PASITARIMO PROTOKOLAS

DĖL RANGOS DARBŲ PIRKIMO SUTARTIES NR. AS-577 „KLAIPĖDOS RAJONO GARGŽDŲ MIESTO GEDIMINO G., PALANGOS G., SAULAŽOLIŲ G., VYTENIO G., ŽIBUČIŲ G. GATVIŲ KAPITALINIS REMONTAS“ PAKEITIMO DĖL PAPILDOMŲ (NENUMATYTŲ) IR NEVYKDOMŲ DARBŲ

PAPILDOMŲ IR NEVYKDOMŲ DARBŲ AKTAS NR. 1

Objekto pavadinimas: Klaipėdos rajono Gargždų miesto Gedimino g., Palangos g., Saulažolių g., Vytenio g., Gargždupio g., Žibučių g. gatvių kapitalinis remontas

1 pav.

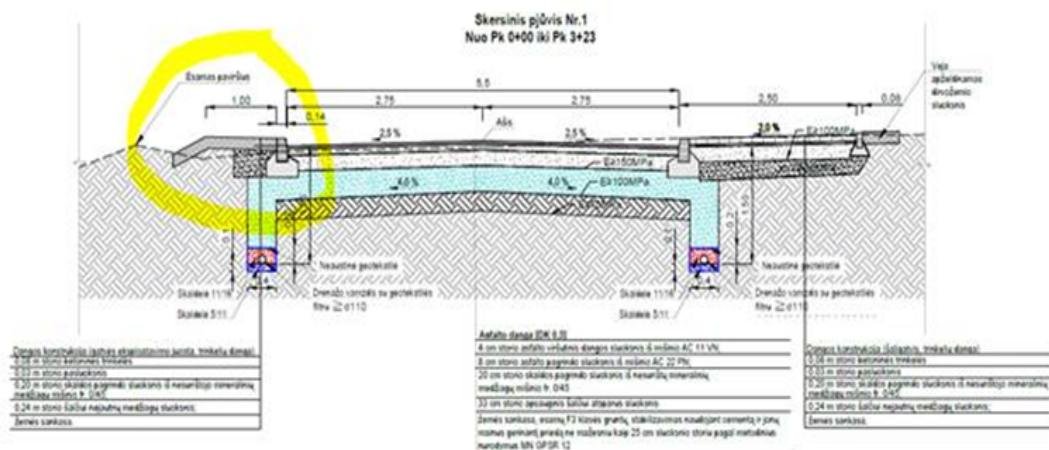
T. Kimbirauskas informavo, kad pateiktame Projekte Palangos g. skersinis pjūvis Nr. 1 (nuo Pk 0+00 iki Pk 3+23 (1 pav.) skiriasi nuo projektuotojo pateikto darbų vykdymo metu (2 pav.). Ar nebus taip, kad bus ir daugiau neatitikimų projekte?

NUSPREŠTA. Kadangi projekte pateikti darbų kiekiai teisingi, priimama, kad teisingas yra 2 pav. pateiktas skersinis pjūvis (nuo Pk0+00 iki Pk 3+23).

2 pav.

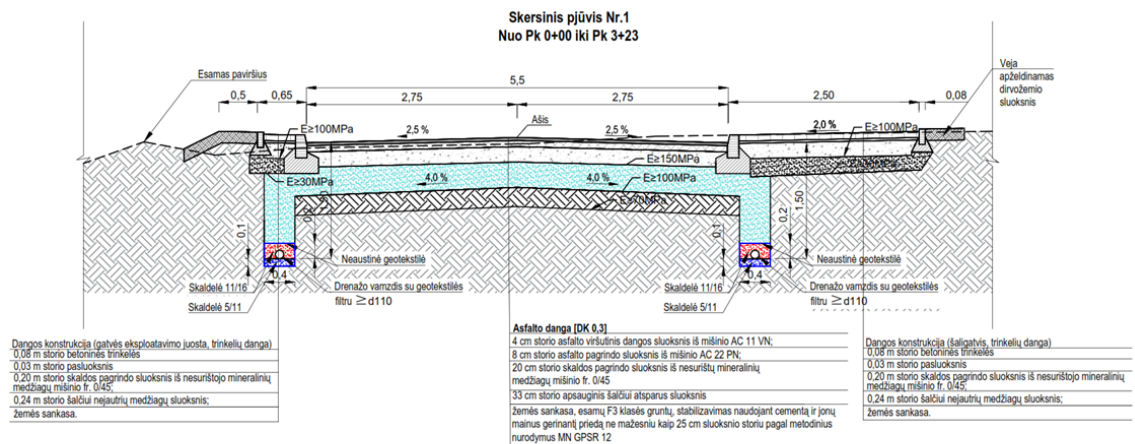
S. Volosenko pasakė, kad jei darbų kiekiai nesikeičia dėl neatitikimo, tai yra techninė klaida.

2 pav.

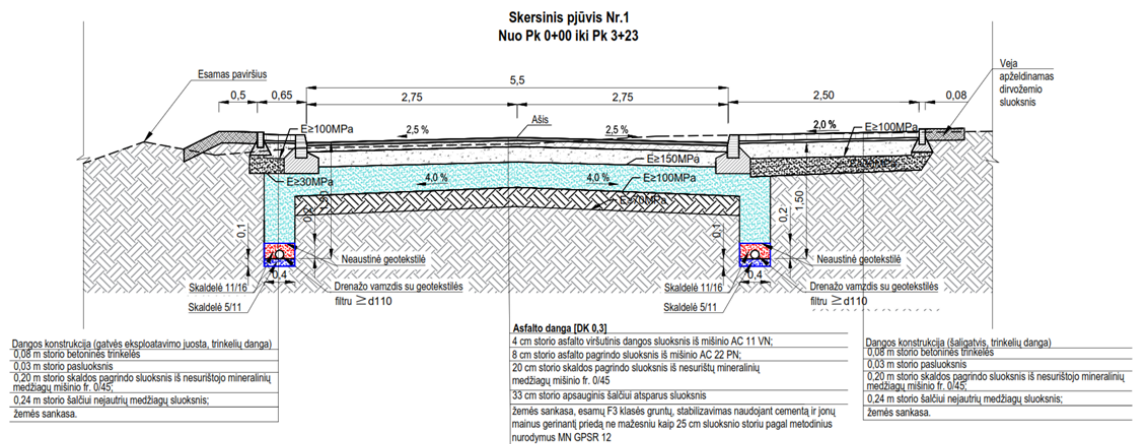
S. Volosenko pasakė, kad jei darbų kiekiai nesikeičia dėl neatitikimo, tai yra techninė klaida.

NUSPREŠTA. Kadangi projekte pateikti darbų kiekiai teisingi, priimama, kad teisingas yra 2 pav. pateiktas skersinis pjūvis (nuo Pk0+00 iki Pk 3+23).
